Objet **AFSB – Réaménagement de bureaux aux bâtiments 18 - Lot 1**
Intervention au mur de bloc sismique et ancrage à la dalle au toit
N/Réf. : 231109

P:\2023\231109 - INRS Relocalisation EMT batiment 12\Rapports\231109_2024-11-07_Intervention structurale bâtiment 18.docx

Annexe 1

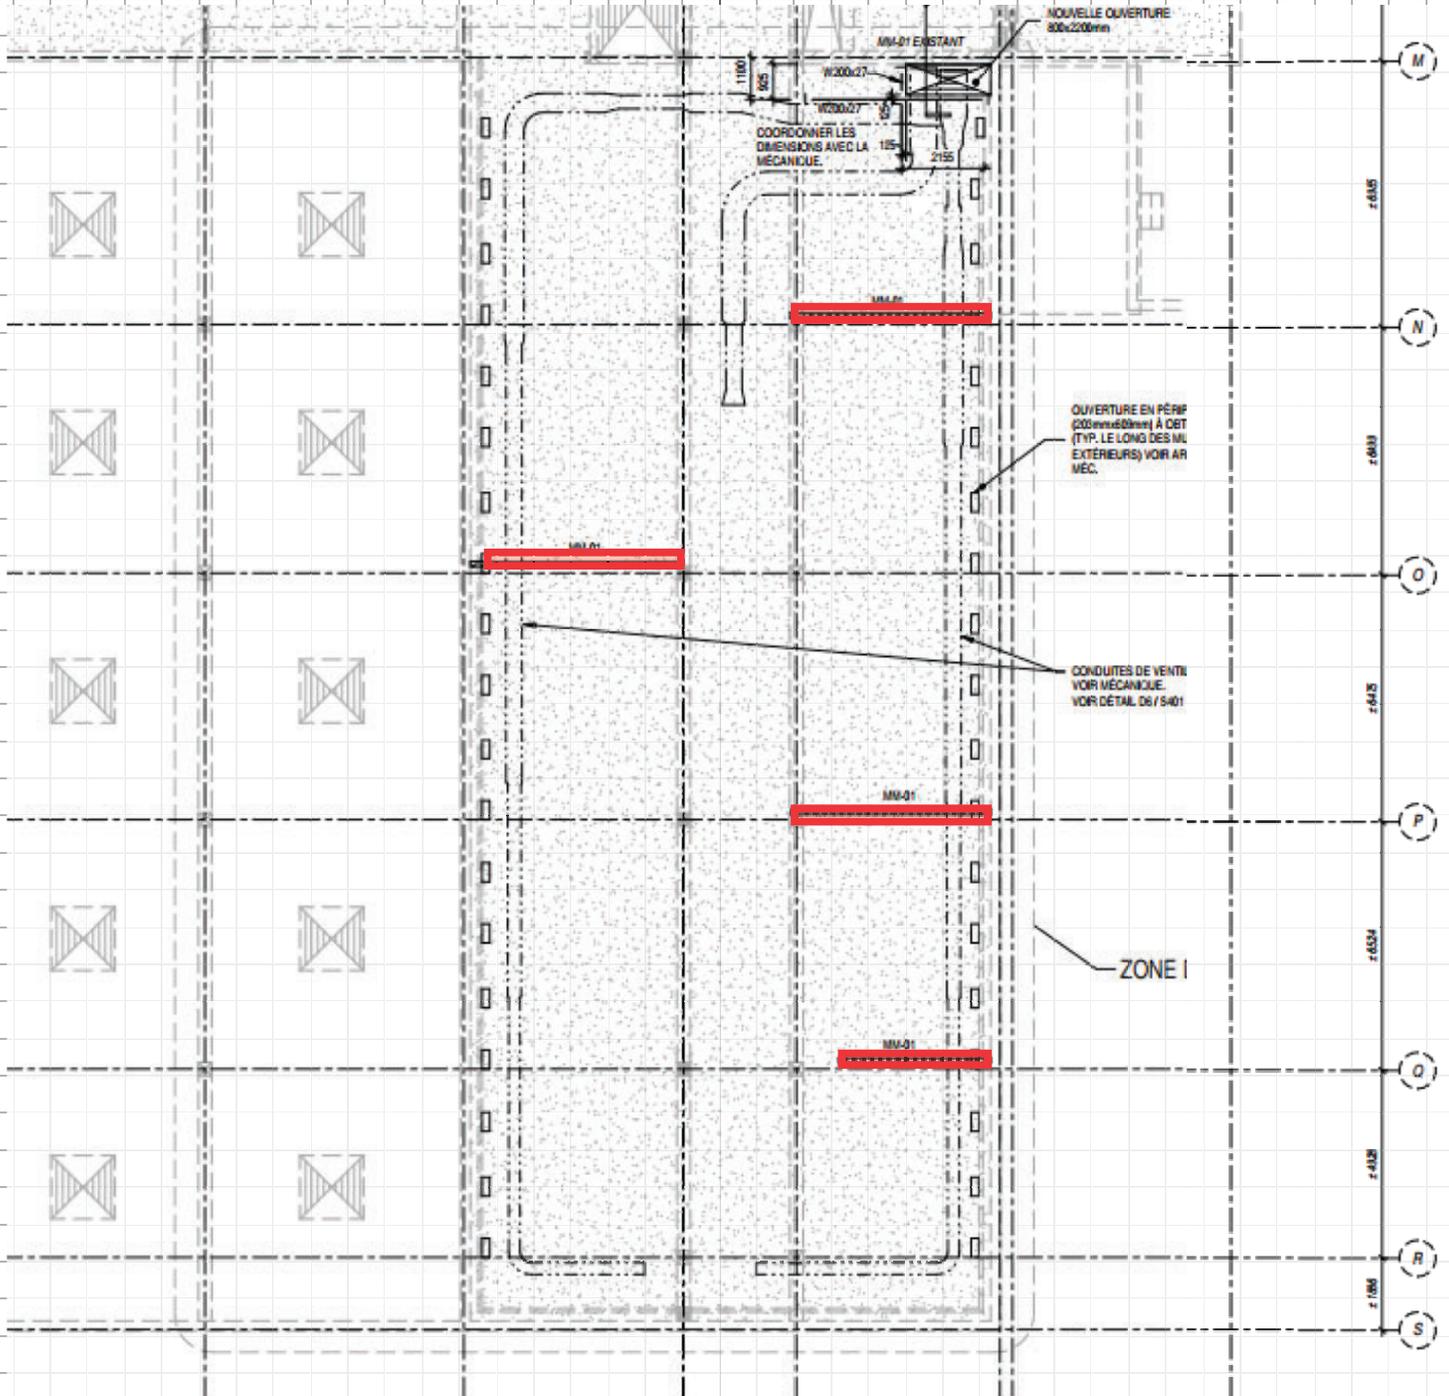
Vous retrouverez à l'annexe 1 du rapport un extrait du plan S101 où sont représentés ces murs de blocs sur une vue en plan.

Annexe 2

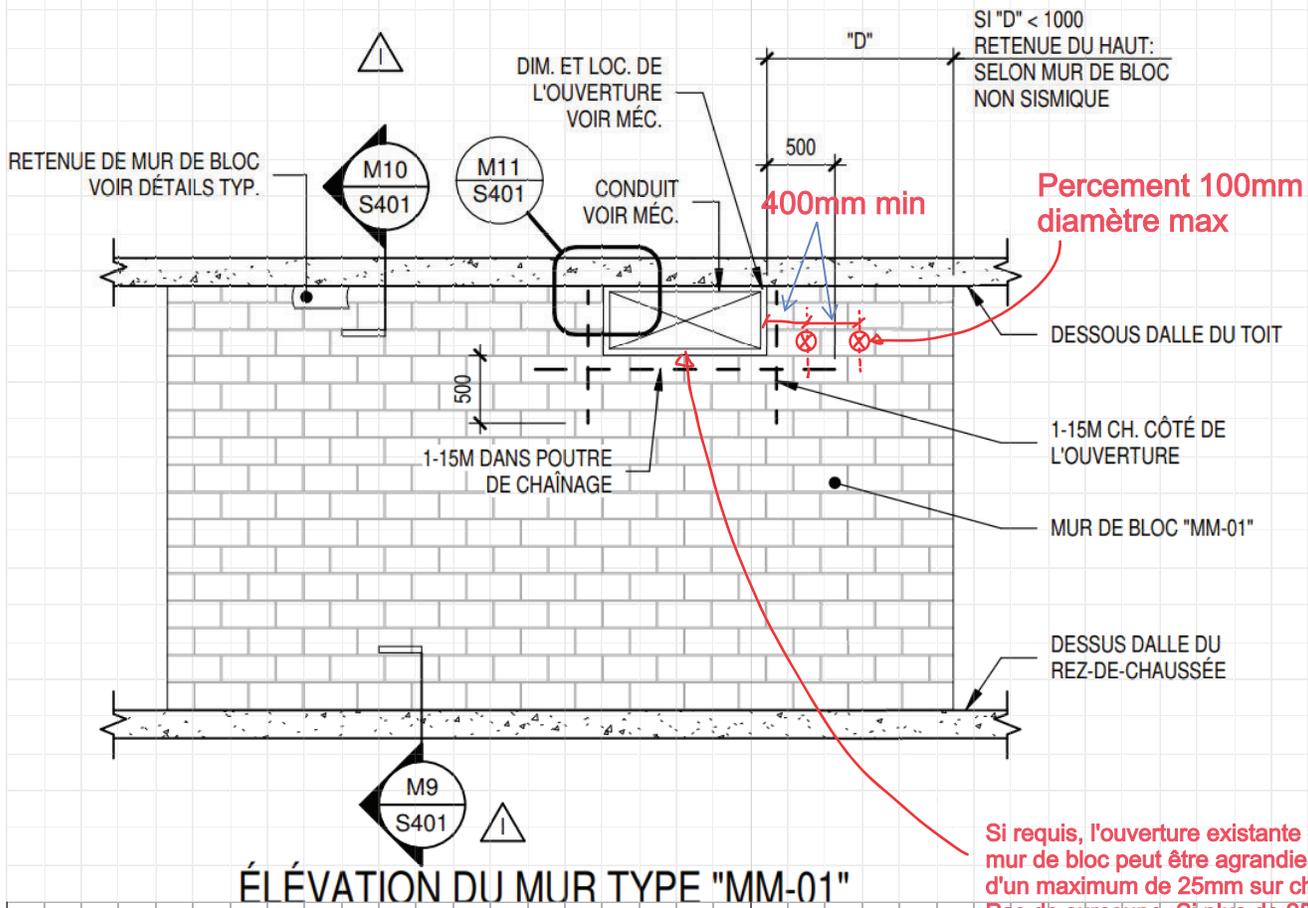
Nous avons évalué la possibilité d'effectuer deux percements de 100mm de diamètre près des ouvertures de ventilation existante dans des murs de blocs « sismiques » de l'aile B du bâtiment 18 au complexe de l'INRS à Laval. Ces murs de blocs ont été mis en place lors d'un projet de réaménagement de cette portion du bâtiment en 2020 où il était requis d'effectuer une mise au norme sismique de cette portion du bâtiment. Ces murs agissent donc à titre de mur de refend et sont une partie intégrale du système de résistance aux charges latérales de ce bâtiment. Les plans de structure de ces travaux peuvent être utilisés à titre de référence, soit les plans AFSB18_2020_Co234_1de7_R0_2021-01-25_S000 a S402 émis pour construction. Si requis, ces documents peuvent être transférés par le client sur demande à titre de référence.

Vous retrouverez à l'annexe 2 un extrait du plan S401 représentant l'ouverture de ventilation existante et les deux percements.

Percement et agrandissement d'ouvertures dans les murs de blocs qui contribuent au système de résistance aux charges latérales

Nous confirmons par la présente qu'il est possible de réaliser ces deux percements en autant qu'un dégagement minimal de 400mm soit respecté entre le bord de l'ouverture et le centre du premier perçement ainsi qu'un espacement minimal de 400mm entre les deux percements.

Si requis, il serait également possible d'agrandir légèrement l'ouverture existante du conduit de ventilation de 25mm maximum sur chaque face. Ces travaux devraient être effectués par sciage, sans surcoupe. Si plus de 25mm est retiré, il pourrait être exigé de réaliser des travaux de renforts structuraux aux frais de l'entrepreneur.

Si requis, l'ouverture existante dans le mur de bloc peut être agrandie par sciage d'un maximum de 25mm sur chaque côté. Pas de surcoupe. Si plus de 25mm est retiré, des renforts seront requis aux frais de l'entrepreneur.

COUPE - ANCRAGE DANS LES DALLES DU TOIT EXISTANT (DALLES ÉVIDÉES)

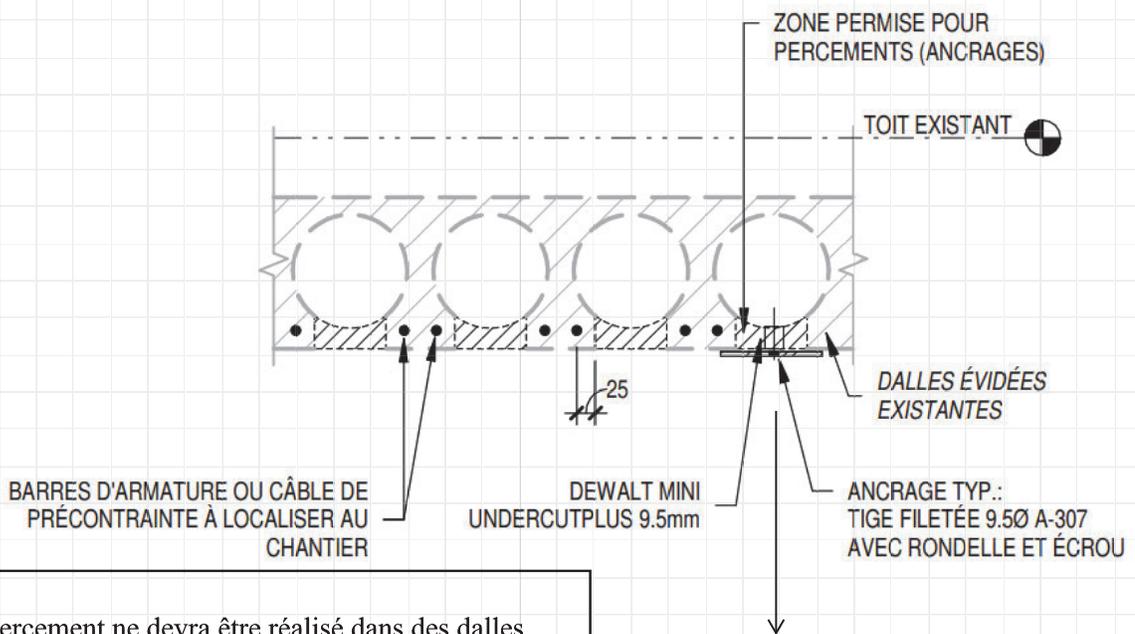
Nous avons également ajouté à l'annexe 3 un extrait du plan S401 indiquant le type d'ancrage à prévoir pour la suspension des éléments de mécanique ou d'électricité aux dalles préfabriquées existantes. Aucun perçement ne devra être réalisé dans les dalles préfabriquées.

sans que les barres d'armatures précontraintes soient détectées et marquées sur la surface préalablement par géoradar ou autre méthode approuvée par l'ingénieur en structure.

Aucun percement ne devra être réalisé dans des dalles préfabriquées sans que les barres d'armatures précontraintes soient détectées et marquées sur la surface préalablement par géoradar ou autre méthode approuvée.

Charge maximale
150 lbs
